島根原子力発電所第2号機 機器・配管系への制震装置の適用 (単軸粘性ダンパ)

2023年2月
中国電力株式会社

詳細設計申し送り事項に対する回答

ここでは、審査時に受けた以下の申し送り事項に対する回答を次紙以降で説明する。

単軸粘性ダンパの耐震評価結果

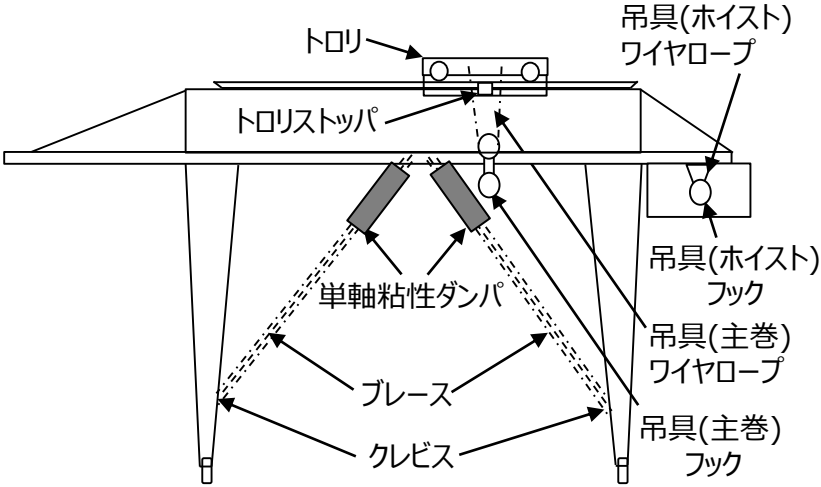
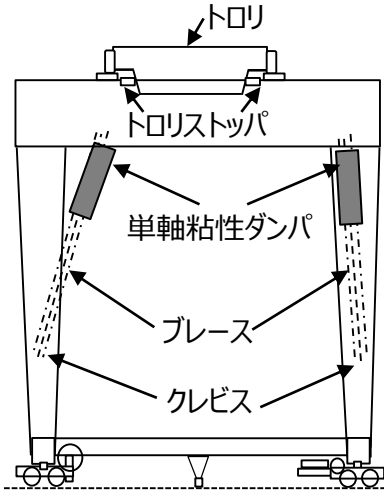
No.	詳細設計申し送り事項	分類	回答	回答頁
1	<p>制震装置と対象設備の地震時の構造成立性については、設置許可段階にて示す地震応答解析手法による耐震評価結果を詳細設計段階で示す。 （第796回審査会合（2019年11月12日）における当社の回答内容）</p>	B	<p>単軸粘性ダンパを設置した取水槽ガントリクレーンについて地震応答解析を行った。 取水槽ガントリクレーンについては発生応力が許容応力以下となることを確認した。 単軸粘性ダンパについては荷重等の応答値が許容値以下となることを確認した。</p>	P.8

評価部材	材料	評価項目	算出値	許容値
単軸粘性ダンパ	SCM435	荷重(N)	2.572×10 ⁵	3.0×10 ⁵
		変位 (mm)	44	100
ブレース	STKM13A	圧縮応力(MPa)	16	78
クレビス	SUS630 H1150	せん断応力(MPa)	91	375
		曲げ応力(MPa)	261	651
		組合せ応力(MPa)	305	651
		回転角度(°)	0.8	3

単軸粘性ダンパを設置した取水槽ガントリクレーンについて地震応答解析を行った結果、取水槽ガントリクレーンについては発生応力が許容応力以下となることを確認した。また、単軸粘性ダンパについては荷重等の応答値が許容値以下となることを確認した。
